令和 6 (2024) 年 建築設備士第二次試験受験対策講習テキスト 正誤表

図 5-18a : 低圧非常用発電機とインターロック線の位置

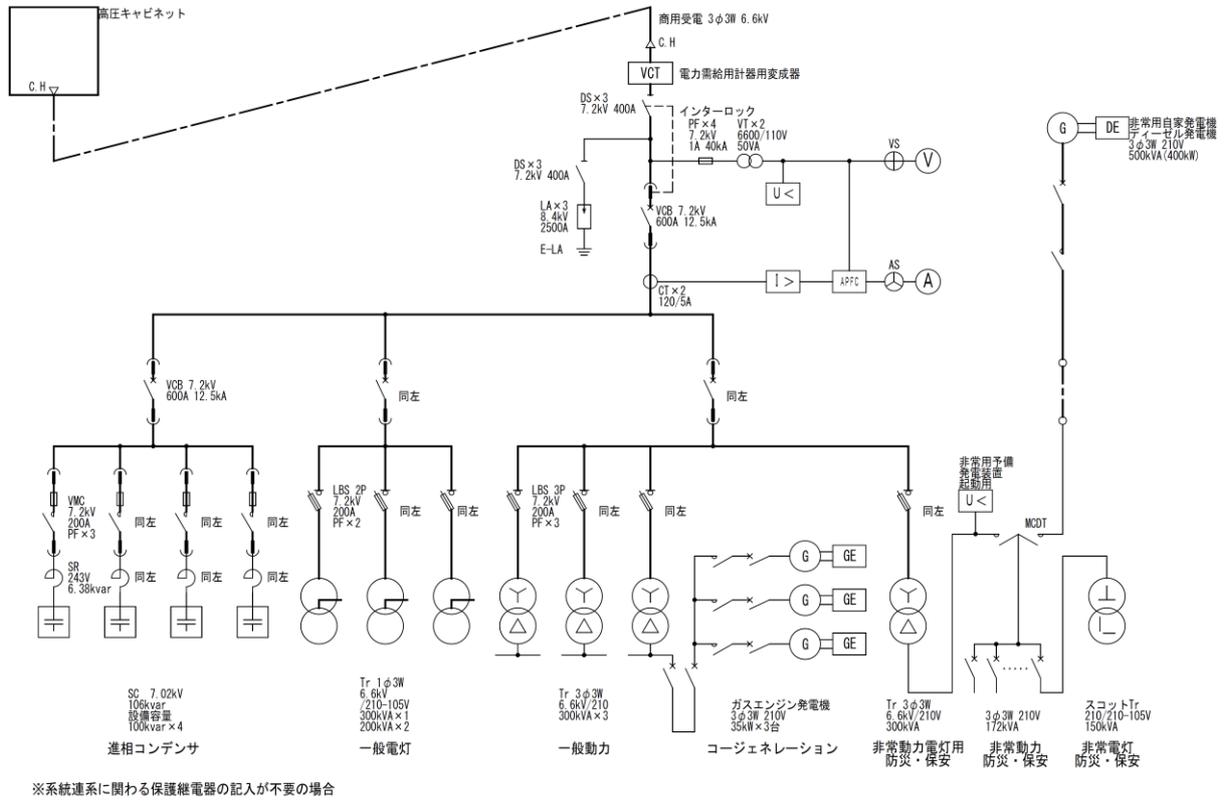
P.249 図 5-18a の差替え
